島根原子力発電所 2号炉 審査資料	
資料番号	EP-015 改 54(説 15)
提出年月日	令和 2年 4月 14日

# 島根原子力発電所 2号炉 運転中の原子炉における 格納容器破損防止対策の有効性評価について (コメント回答)

令和 2年 4月  
中国電力株式会社

図146-1 サプレッション・プール水位の推移

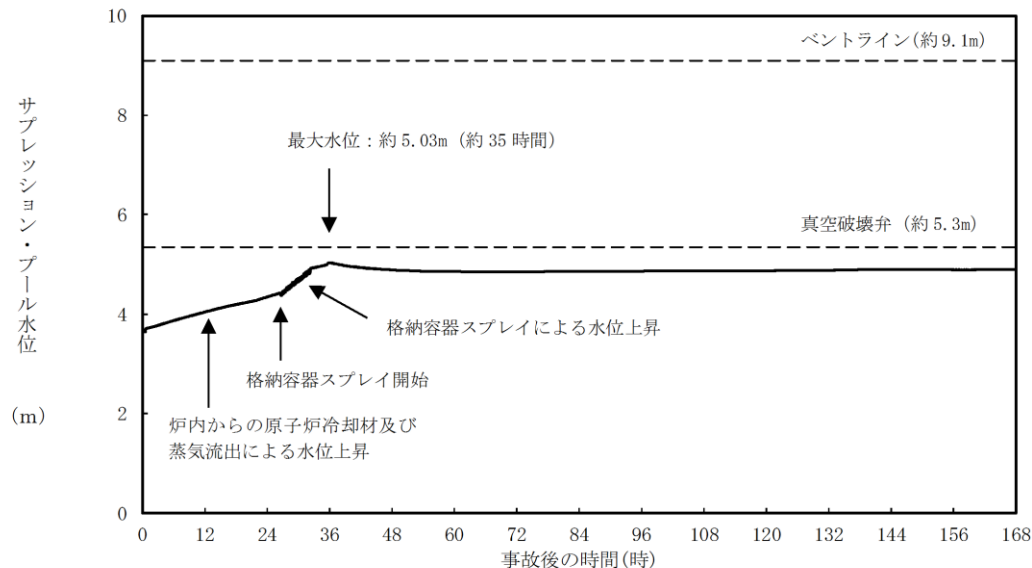
- 指摘事項（第809回審査会合（令和元年12月10日）格納容器過圧・過温破損，耐震設計の基本方針）
  - 見直し後のサプレッション・プールの注水制限値に対する不確かさ，裕度については，操作遅れや計器誤差及びベント時の体積膨張との関係を整理した上で，制限値の妥当性を説明すること。
  - 格納容器スプレイを止めた後のサプレッション・プール水位上昇率について，水位計の計器誤差との関係も含めて説明すること。
- 回答
  - 島根2号炉では，サプレッション・プール水位が通常水位＋約1.3m（サプレッション・チェンバ底面から4.9m）到達時に格納容器代替スプレイを停止し，格納容器ベントを実施する手順としている。
  - 格納容器ベントの実施前後の各種不確かさにより，サプレッション・プール水位が解析結果に対し変動する可能性があるが，いずれの場合においても耐震性を確保している水位（約5.05m）を下回ることを確認した。よって，サプレッション・プールの水位制限値を底面から4.9mとすることは妥当である。

- 格納容器ベント実施後は、ベントクリア（ダウンカマ部からサプレッション・チェンバへの水の移行）及びサプレッション・チェンバ圧力の低下による体積膨張によってサプレッション・プール水位が上昇する。
- 耐震性が厳しいベント管のベントヘッド接続部については、ベントクリアによりダウンカマ部の水がサプレッション・チェンバへ移行することで耐震評価条件は緩和されることから、格納容器ベント実施後のサプレッション・プール水位上昇による影響はない。
- なお、図146-1に示す有効性評価のサプレッション・プール水位（格納容器過圧・過温破損（残留熱代替除去系を使用しない場合）（2 Pd到達時にベント））は、格納容器ベント実施後のベントクリア及びサプレッション・チェンバ圧力の低下による体積膨張によるサプレッション・プール水位上昇を考慮した結果となっている。このときのサプレッション・プール水位は最大で約5.03mであり、耐震性を確保している水位（約5.05m）を下回る。

図147-1 ドライウェル内気相部のCs存在割合

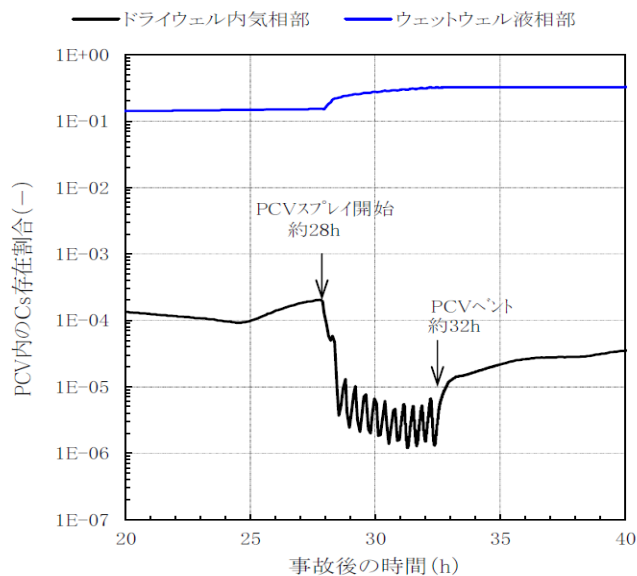
- 指摘事項 (第809回審査会合 (令和元年12月10日) 格納容器過圧・過温破損) ベントが遅れた場合のCs137の放出量への影響を説明すること。

- 大破断LOCA時に、格納容器ベント実施判断基準 (サプレッション・プール水位通常水位 + 約1.3m) に達し、格納容器スプレイが停止した後、ベント操作が遅延した場合、格納容器から漏えいし原子炉建物から大気へ放出されるCsが増加する。
- 図147-1のとおり、格納容器スプレイ開始後は、スプレイの効果によりCsの存在割合が低く抑えられているが、ベント遅延期間中はスプレイの実施がないことを考慮し、スプレイ開始直前における原子炉建物から大気へのCs放出率を用い、これが格納容器圧力 2 Pd到達までの期間続くものとしてCs放出量の増加量を評価した。
- Cs放出量の増加量を評価した結果、影響は小さく、増加量を合計した場合でも判断基準の100TBqを下回ることを確認した。

図150-2 被覆管及び壁面温度の推移

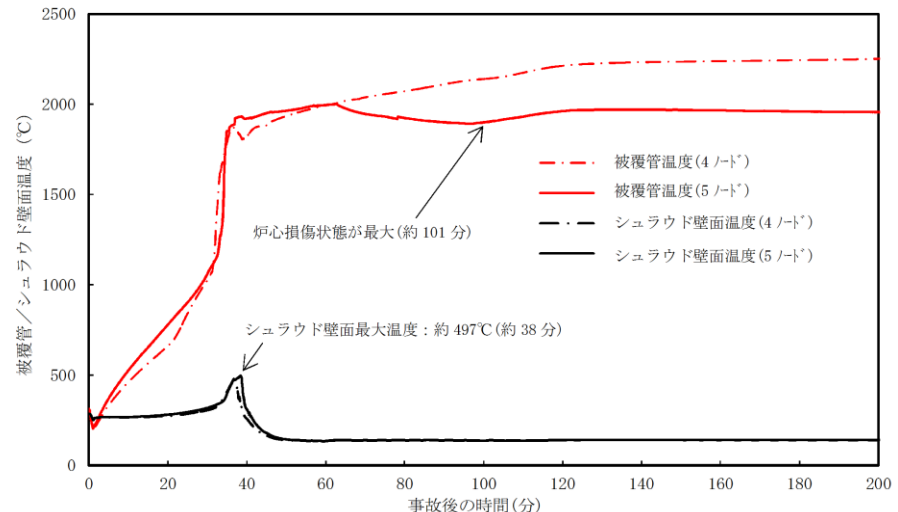
- 指摘事項 (第809回審査会合 (令和元年12月10日) 格納容器過圧・過温破損) 損傷した炉心の最外周の温度について, シュラウドへの影響の観点から説明すること。

- 図150-1に, 格納容器過圧・過温破損 (残留熱代替除去系を使用する場合) の炉心の損傷状態図を示す。炉心最外周の下から4, 5ノードにおいて“流路が閉塞した状態”となっている。
- 図150-2に, 炉心最外周の下から4, 5ノードの被覆管温度及び同じ高さ位置にあるシュラウド壁面温度の推移を示す。被覆管温度は約2,000℃まで上昇するが, 事象発生30分後からの原子炉注水の実施によりシュラウドは冷却されるため, シュラウド壁面の最大温度は約500℃であり, シュラウド材料 (SUS316L) の融点1,400℃に至らない。

図152-1 大量送水車による低圧原子炉代替注水槽への補給 タイムチャート

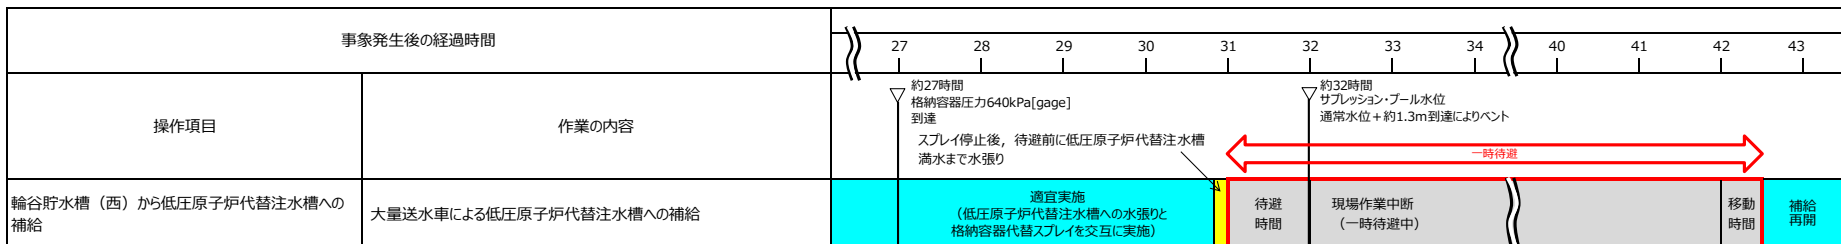
- 指摘事項 (第809回審査会合 (令和元年12月10日) 格納容器過圧・過温破損)  
ベント実施時に可搬型重大事故等対処設備の給油作業を実施しない場合について、その理由を整理して説明すること。
- 回答
  - 第809回審査会合において、ベント実施中に可搬型重大事故等対処設備への給油作業を実施しないとしていた作業内容及びその影響について表152-1に示す。
  - 表152-1の作業内容について、給油作業を実施しない場合の影響を再度評価し、その評価結果を以下に示す。

- 表152-1に示す影響のとおり、大量送水車による低圧原子炉代替注水槽への補給が停止するが、事象発生2時間30分後から低圧原子炉代替注水槽への補給を開始し、格納容器代替スプレイ実施中においても間欠スプレイ停止時に補給ラインに切り替えて満水付近を維持していること、及び一時待避前に満水まで補給を実施した後、待避する運用としており、一時待避前に保有水量約740m<sup>3</sup>を確保できることから、大量送水車停止中の低圧原子炉代替注水系 (常設) からの原子炉注水による水位低下 (約230m<sup>3</sup>) を考慮しても、水源は枯渇することなく原子炉注水が可能であり、給油の中断による影響はない。図152-1に事象発生27時間後からの大量送水車による低圧原子炉代替注水槽への補給のタイムチャートを示す。

図153-1 非常用コントロールセンタ切替盤回路構成図  
(通常運転時)

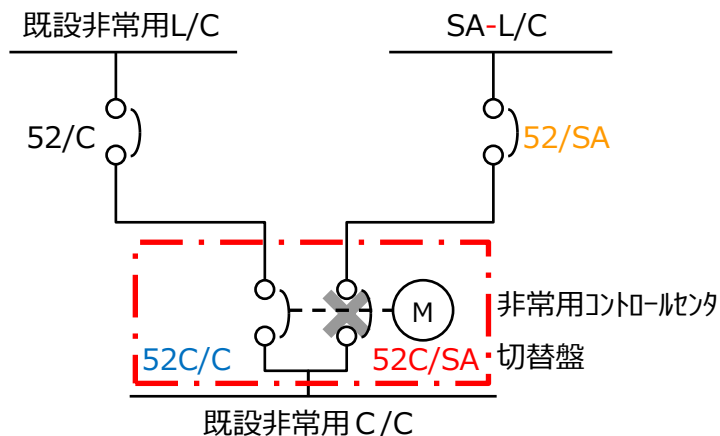
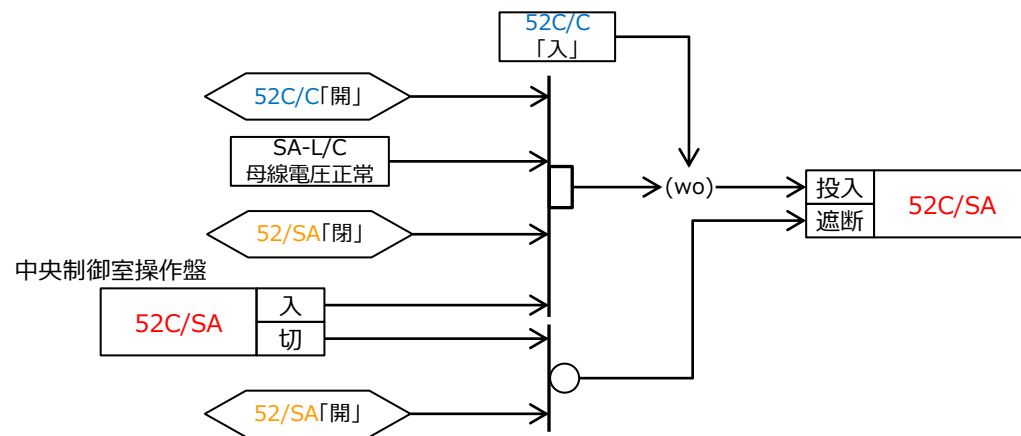
- 指摘事項（第809回審査会合（令和元年12月10日）格納容器過圧・過温破損）  
自主対策設備とした非常用C/C切替盤について，通常運転時の運用及び悪影響防止対策を説明すること。
- 回答
  - 通常運転時は，SA-L/C※1からの受電用遮断器(52C/SA)を開放することにより既設非常用所内電気設備との電気的分離を図っており，電気事故が他の区分へ波及することを防止している。
  - 制御回路には電氣的インターロックを使用し，SA-L/C側の受電遮断器(52C/SA)と既設非常用L/C側の受電遮断器(52C/C)が同時に投入されない設計としている。また，誤操作防止対策として手動で52C/Cを切操作しなければ52C/SAが投入できない設計としている。
  - 非常用コントロールセンタ切替盤は，既設非常用C/C ※2と同じ耐震Sクラスとしている。

図156-1 「高圧溶融物放出／格納容器雰囲気直接加熱」の作業と所要時間

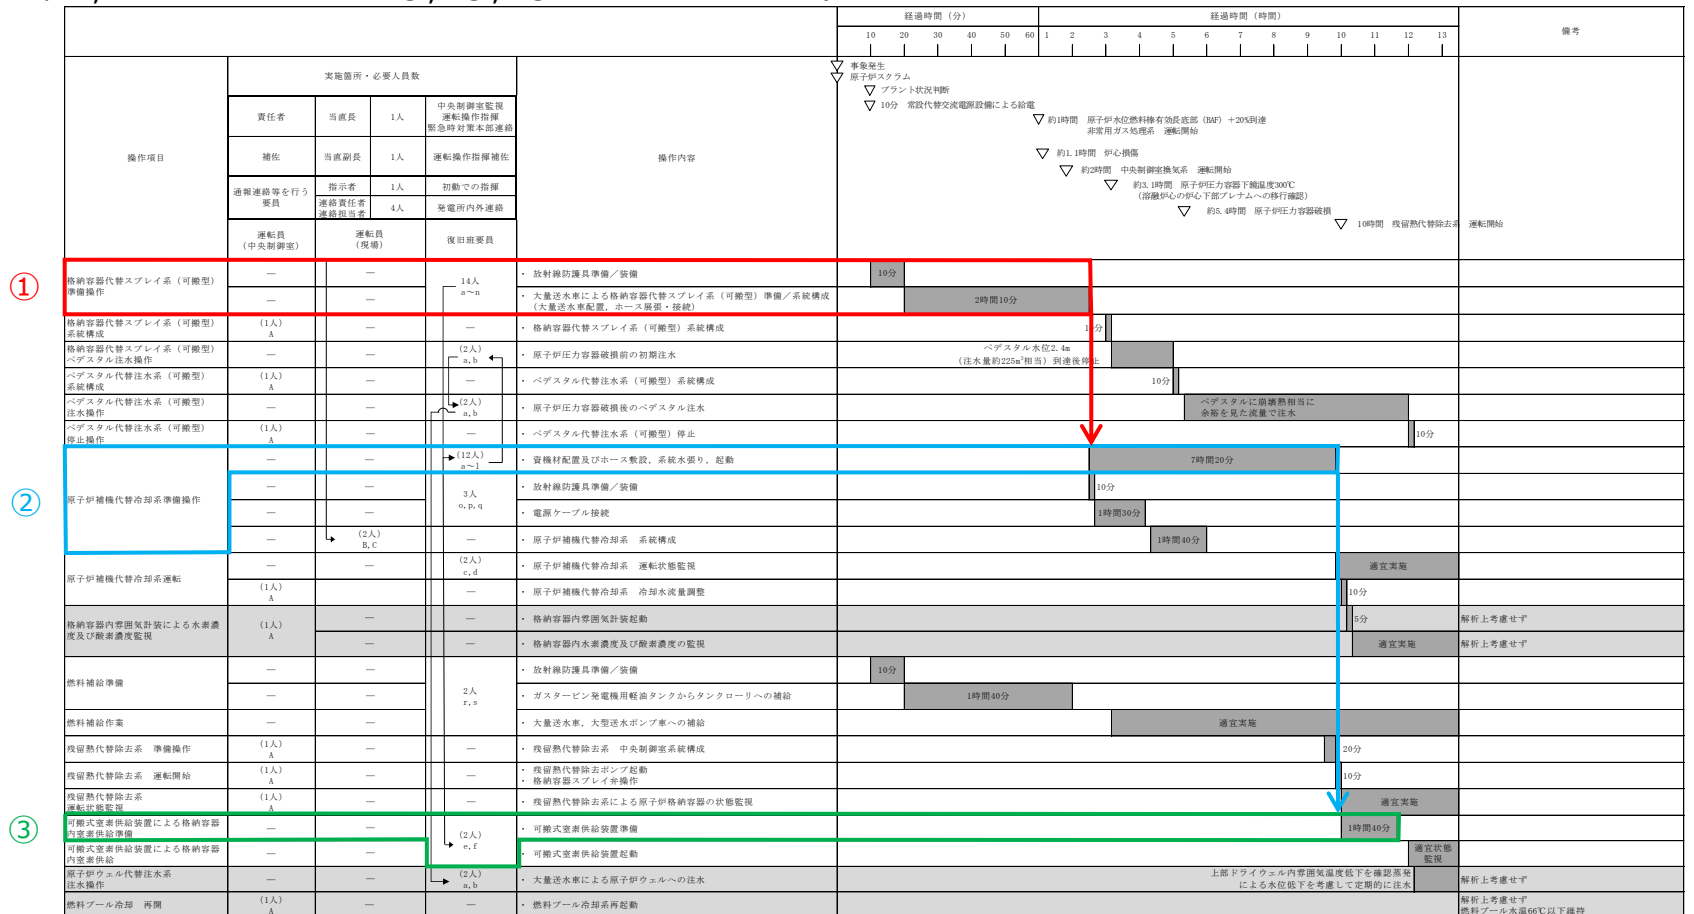
- 指摘事項 (第825回審査会合 (令和2年1月23日) DCH)  
格納容器代替スプレイ (可搬型)、原子炉代替補機冷却 (可搬型) 及び可搬式窒素供給装置の対応手順について、連続した訓練を実施し、その結果を示す等、作業の成立性を示すこと。その際、アクセスルート、交代要員、個別の訓練との差異等も合わせて説明すること。
- 回答
  - 有効性評価のうち、同一の復旧班要員にて実施する作業が最も多い高圧溶融物放出／格納容器雰囲気直接加熱 (DCH) において、一連の作業を実施した場合でも、作業時間が想定時間内に収まることを訓練にて確認した。DCHの同一の復旧班要員にて実施する作業は、図156-1のとおり。(①, ②, ③の順番で準備を実施)

図157-1 積算水素発生量の時間変化 (自動減圧機能付き逃がし安全弁全弁 (6個))

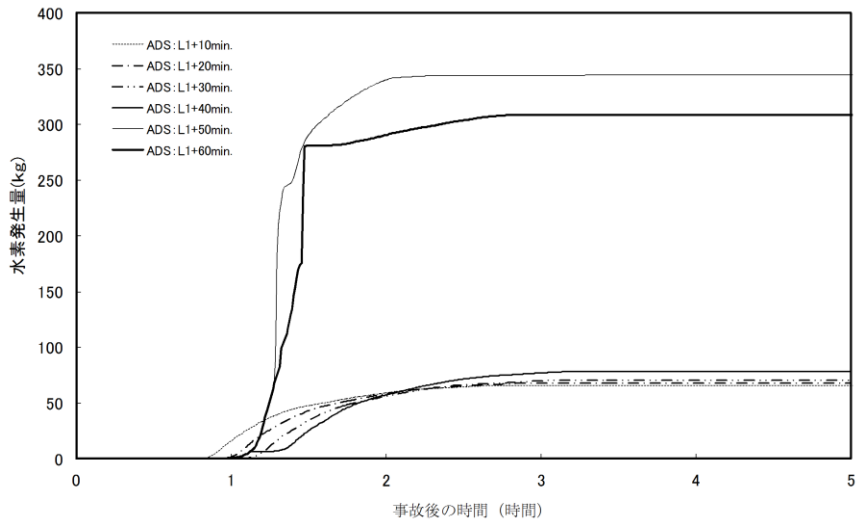
- 指摘事項 (第825回審査会合 (令和2年1月23日) DCH)
  - 原子炉水位低 (レベル 1) 到達後の時間遅れにおける原子炉水位の状態及び水素発生量について、急速減圧に使用する自動減圧機能付き逃がし安全弁を 2 個及び 6 個とした場合における水素発生ピーク水位との関係を整理した上で、原子炉減圧のタイミング及び方法の選定根拠並びにそれらを踏まえた評価を説明すること。

- 原子炉手動減圧に用いる弁の個数と水素の積算発生量に有意な変化が表れる減圧タイミング（水素発生ピーク水位）の関係性について確認するため、減圧に用いる自動減圧機能付き逃がし安全弁の弁の個数を2個又は6個とし、原子炉水位がL1に到達後10分から60分までのそれぞれのタイミングで減圧する場合の解析を実施し、水素の積算発生量を評価した。評価の結果を表157-2、図157-1及び図157-2に示す。
- この評価結果から、水素の積算発生量<sup>※1</sup>は、減圧に用いる弁数を2個及び6個とした場合のいずれにおいても、L1到達後40分後と50分後の間に大きな差が表れており、減圧に用いる弁数によらず、水素の積算発生量に有意な変化が表れるタイミングは同じであることを確認した。L1到達後40分後の原子炉水位を評価すると、原子炉水位はBAF+20%程度であることから、これを減圧実施の水位としている。

図159-1 原子炉水位 (燃料域) 補正曲線

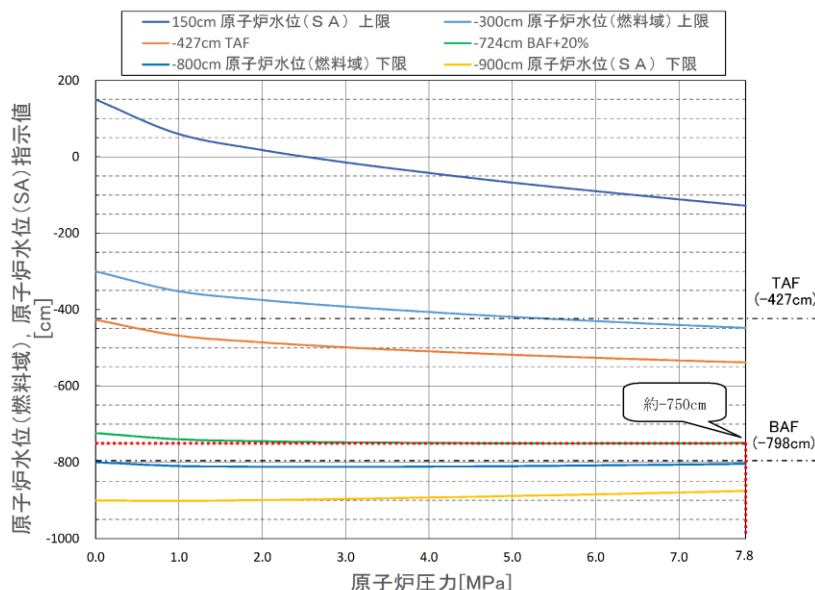
- 指摘事項 (第825回審査会合 (令和2年1月23日) DCH)  
解析で用いた原子炉内の環境条件と原子炉水位計 (燃料域) の計測条件を踏まえ、実運用における原子炉水位の確認手順を詳細に説明すること。
- 回答
  - 原子炉水位計 (燃料域) の校正条件は「大気圧・飽和温度」であり、原子炉圧力高圧時は図159-1に示す補正曲線を用いて原子炉圧力に対する補正を行い、BAF + 20%を判断する。
  - 高圧溶融物放出／格納容器雰囲気直接加熱において、原子炉水位計 (燃料域) がBAF + 20%に到達する時点 (事象発生から約1時間後) では、原子炉圧力容器内の気相部温度は飽和温度を超えているが、ドライウェル内の気相部温度は約77℃であり、図159-2に示す水位不明判断曲線の水位不明領域に入っていないことから、原子炉水位計 (燃料域) の凝縮槽内の水位は維持され、原子炉水位計 (燃料域) による原子炉水位の確認は可能である。なお、図159-2に示す水位不明判断曲線は、全ての原子炉水位計の水位不明判断に用いる。

図160-1 逃がし安全弁の配置図

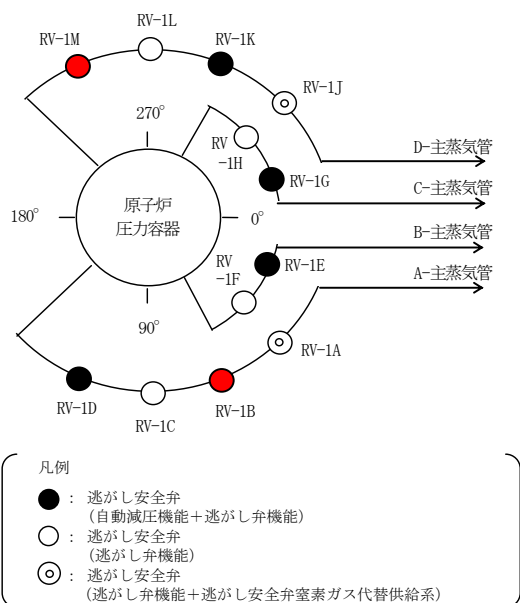
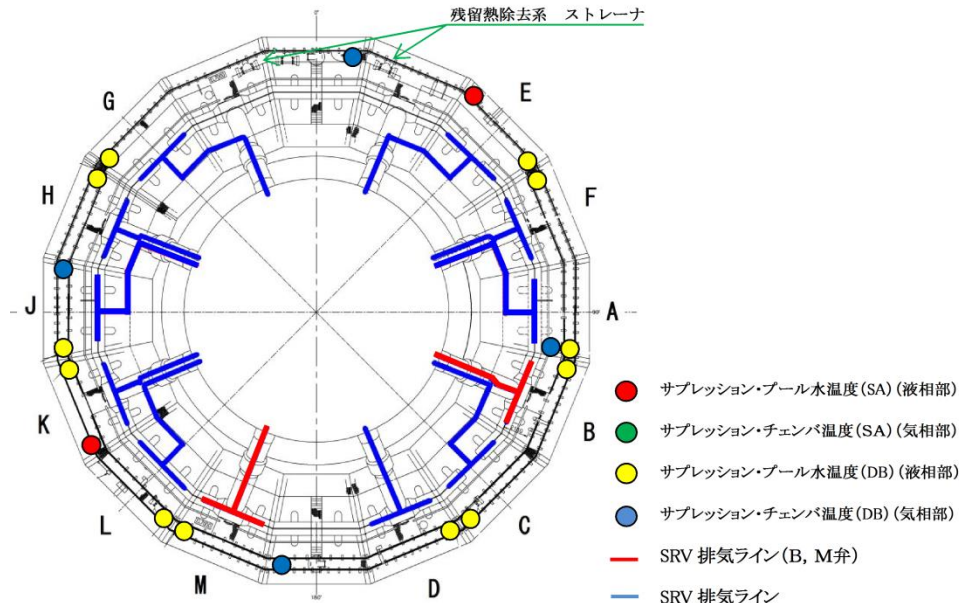
- 指摘事項 (第825回審査会合 (令和2年1月23日) DCH)  
急速減圧に使用する自動減圧機能付き逃がし安全弁2弁について、サブレーション・プールへの熱影響の観点から踏まえ、選定の考え方を示すこと。
- 回答
  - 原子炉注水機能喪失時の原子炉手動減圧に用いる逃がし安全弁は、以下に示す条件を考慮し「B弁」及び「M弁」を選定している。  
【選定条件】
    - ①自動減圧機能及び代替自動減圧機能を有する弁とし、本機能が作動した場合に必要な以上の逃がし安全弁が開ならないようにする。
    - ②過熱蒸気による逃がし安全弁損傷防止の観点から、開放する弁は可能な限り離隔させる。(図160-1)
    - ③残留熱除去系の機能喪失防止の観点から、開放する弁は残留熱除去系ストレーナから可能な限り離隔させる。(図160-2)
    - ④サブレーション・プール水温度の上昇を均一にするため、可能な限り離れた排気管の位置の弁とする。(図160-2)
  - 図160-2に示すとおり、「B弁」と「M弁」の排気ラインは比較的近接しているが、サブレーション・プール水量 (2,800m<sup>3</sup>) を勘案すると原子炉からの蒸気凝縮は十分可能である。
  - サブレーション・プールへの熱影響の観点 (【選定条件】④) からは、「B弁」と「M弁」の排気ラインは比較的近接しているが、重大事故等対応における悪影響を考慮し、その他の選定条件 (【選定条件】①～③) を全て満たす弁を選定している。

図162-1 ペDESTAL水位イメージ図

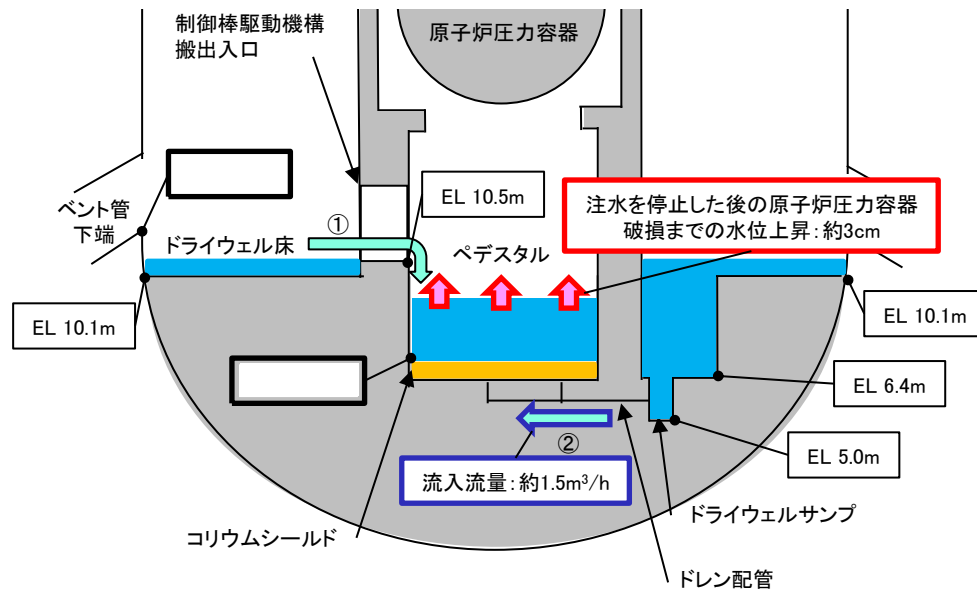
- 指摘事項 (第825回審査会合 (令和2年1月23日) FCI)  
ペDESTALへの初期水張りは、2.4mで停止するとしているが、ドライウェルサンプからの逆流による水位上昇及び溶融炉心落下に係る水位上昇の影響を踏まえてFCIに対する水位の適切性を定量的に説明すること。

- 格納容器スプレイによるペDESTALへの注水操作 (原子炉圧力容器破損前の初期水張り) におけるスプレイ水の流入経路としては、ペDESTAL開口部である制御棒駆動機構搬出入口より流入する経路 (図中①) の他に、ドレン配管及びコリウムシールドスリットを通じてドライウェルサンプからペDESTALに流入する経路 (図中②) がある。そのため、スプレイによるペDESTAL注水の停止後にドライウェルサンプに貯まったスプレイ水がこの経路を通じてペDESTALに流入することでペDESTAL水位が上昇する場合が考えられるが、この経路 (図中②) を通じて流入する流量は最大で約 $1.5\text{m}^3/\text{h}$  ※1、ペDESTALの水位上昇率は約 $0.06\text{m}/\text{h}$ であり、注水を停止した後の原子炉圧力容器破損まで※2の逆流による水位上昇分は約3cmであることから、FCIに対して与える影響は小さい。

図163-1 原子炉格納容器断面図

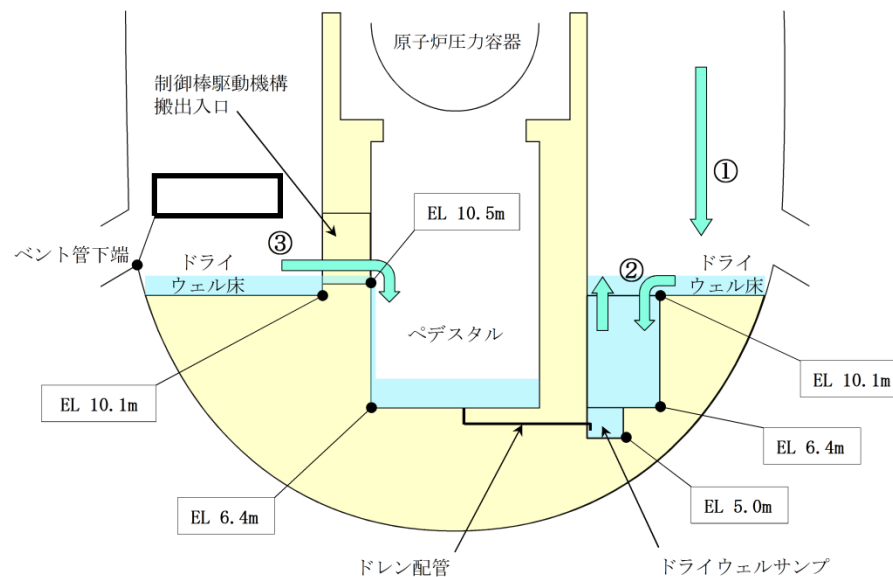
格納容器代替スプレイ (可搬型) によるペDESTALへの初期水張りについて、スプレイ注水した量がそのまま全て入ると評価しているが、原子炉格納容器内で滞留する箇所はないのか、ペDESTALまでの流路の確実性について、ペDESTAL周囲の堰等の構造の詳細図と原子炉格納容器内及びペDESTAL代替注水系の流路、エレベーションを示して説明すること。

- 格納容器代替スプレイ系 (可搬型) を用いた場合のスプレイ水の経路については、原子炉格納容器内の各フロアにスプレイ水が滞留するような機器や堰が無く、各フロアの床がグレーチングとなっていることから、スプレイ水は原子炉格納容器最下階のドライウェル床に全量流下する (①)。ドライウェル床に流下したスプレイ水は、ドライウェル床面を流れ、ドライウェルサンプピットに流れ込み、ドライウェルサンプピットの水位が上昇する (②)。ドライウェルサンプピットが満水になるとドライウェル床面に水が溜まり、ドライウェル床面に溜まった水の水位が上昇すると、制御棒駆動機構搬出入口からペDESTALに流入する (③)。
- なお、ベント管下端の高さより、ペDESTAL開口部である制御棒駆動機構搬出入口下端の高さの方が低いため、サブプレッション・チェンバ側に流出することはない。

図164-1 ペDESTAL水位/ドライウェル水位と注水流量の推移

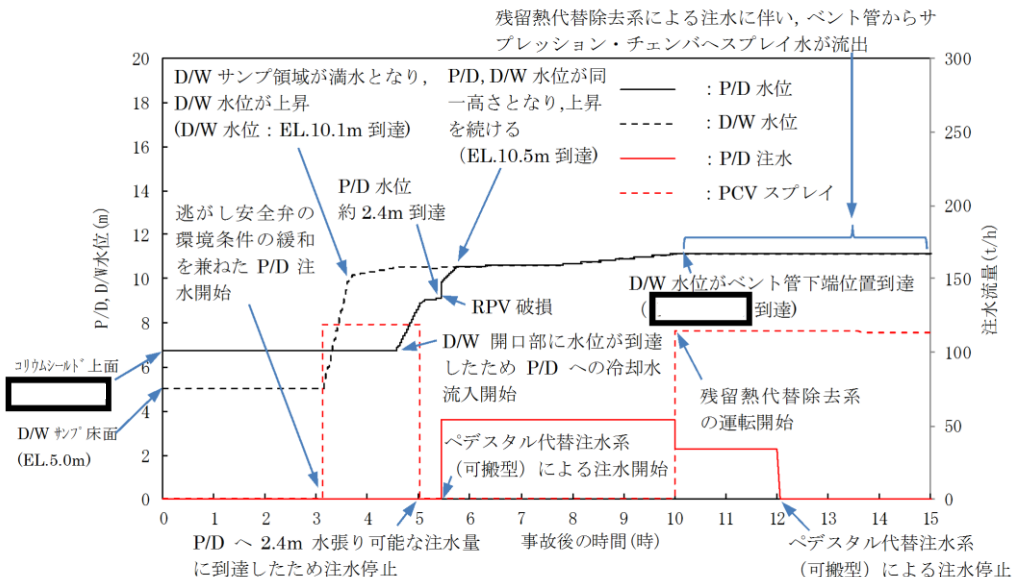
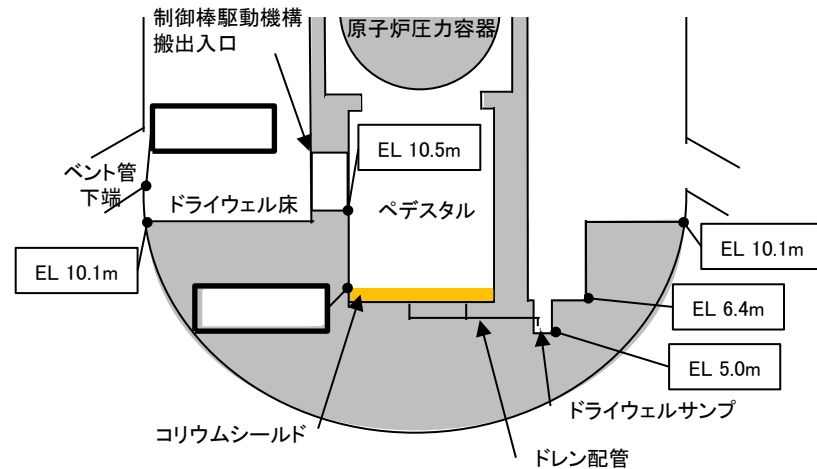
- 指摘事項 (第825回審査会合 (令和2年1月23日) DCH)  
ペDESTALへの初期水張りから残留熱代替除去系への切替え, サプレッション・チェンバへの流出までの一連の操作におけるペDESTAL水位, ドライウェル水位の2つの水位トレンドを示し, 残留熱代替除去系への切替え時期等を説明すること。

- 評価事故シーケンス「高圧溶融物放出/格納容器雰囲気直接加熱」におけるペDESTAL(P/D)水位/ドライウェル(D/W)水位と注水流量の推移を図164-1に, 原子炉格納容器の断面図を図164-2に示す。
- 本評価事故シーケンスでは, 事象発生から約3.1時間後, 原子炉圧力容器下鏡温度が300℃に到達した時点で, 格納容器代替スプレイ系 (可搬型) によるペDESTAL注水を開始し, 原子炉圧力容器破損までにペDESTALに溶融炉心の冷却に必要な水位及び水量を確保するとともに格納容器冷却を実施する。溶融炉心の落下後は, ペDESTAL代替注水系 (可搬型) によって溶融炉心の冷却を実施する。さらに, 原子炉補機代替冷却系及び残留熱代替除去系の準備が完了する事象発生から10時間が経過した時点で, 残留熱代替除去系の運転を開始し, 原子炉格納容器の圧力及び温度を低下させる。その後, ペDESTAL代替注水系 (可搬型) の停止基準である, 格納容器圧力384kPa[gage]以下及びドライウェル水位がベント管下端位置 (ドライウェル床面 + 1m) 到達を確認後に注水を停止する。

図168-1 格納容器水素濃度及び格納容器酸素濃度 系統概要図

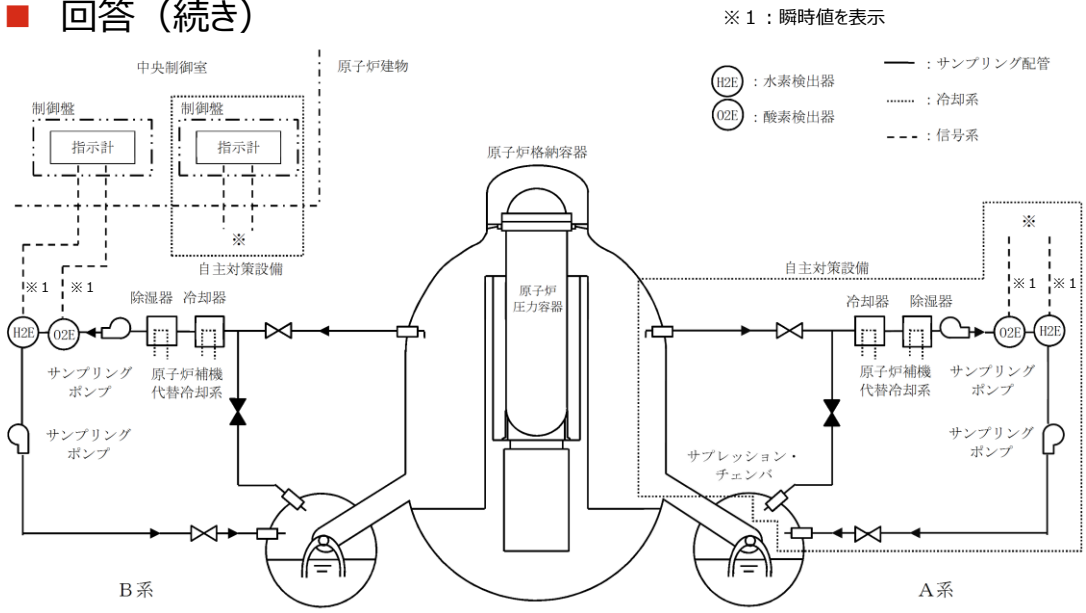
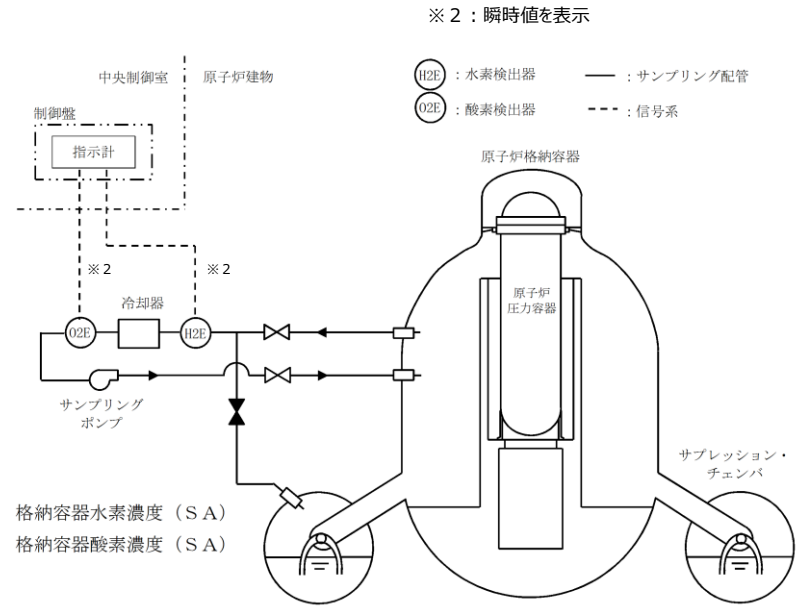
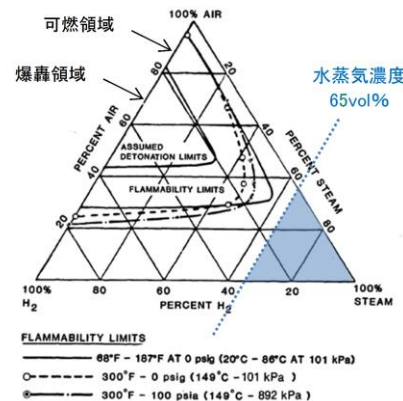
- 指摘事項（第832回審査会合（令和2年2月6日）水素燃焼）  
格納容器内酸素濃度計について、既設（CAMS）と新設SA設備とあるが、SAの水蒸気環境下において適切に測定できるのか、サンプリング方式の冷却条件等も踏まえて、それぞれの酸素濃度計（磁気力式と熱磁気風式）の構造、原理の相違、特徴等について整理して説明すること。
- 回答  
【S A水蒸気環境下における測定性について】
  - 格納容器酸素濃度（B系）：既設（CAMS）
    - 重大事故等時の原子炉格納容器酸素濃度の計測は、除湿器によりドライ状態にした酸素濃度を測定している。除湿器は、入口温度40℃以下でドライ条件まで除湿可能な機器のため、高温のサンプルガスは除湿器前段で冷却器により除湿可能な温度まで冷却する。冷却器は水冷式であり、重大事故等時の冷却水は原子炉補機代替冷却系より供給される。
    - 冷却器は、有効性評価（格納容器過圧・過温破損）の格納容器最大圧力(約660kPa)における飽和蒸気温度(約170℃)において水蒸気割合90vol%以下※のサンプルガスを除湿器入口で40℃以下となるまで冷却するため、原子炉補機代替冷却系から供給可能な冷却水流量に対して必要となる伝熱面積約0.22m<sup>2</sup>を上回る0.53m<sup>2</sup>を有する設計としている。  
なお、冷却水流量および伝熱面積は重大事故等時の計測が可能なよう容量を増加させる変更を実施している。
  - 格納容器酸素濃度（SA）：新設SA設備
    - 重大事故等時の原子炉格納容器酸素濃度の計測は、冷却器によりドライ状態にした酸素濃度を測定している。冷却器は電子冷却式であり、入口温度180℃以下、水蒸気割合90vol%以下※でドライ条件まで除湿可能な設計としている。
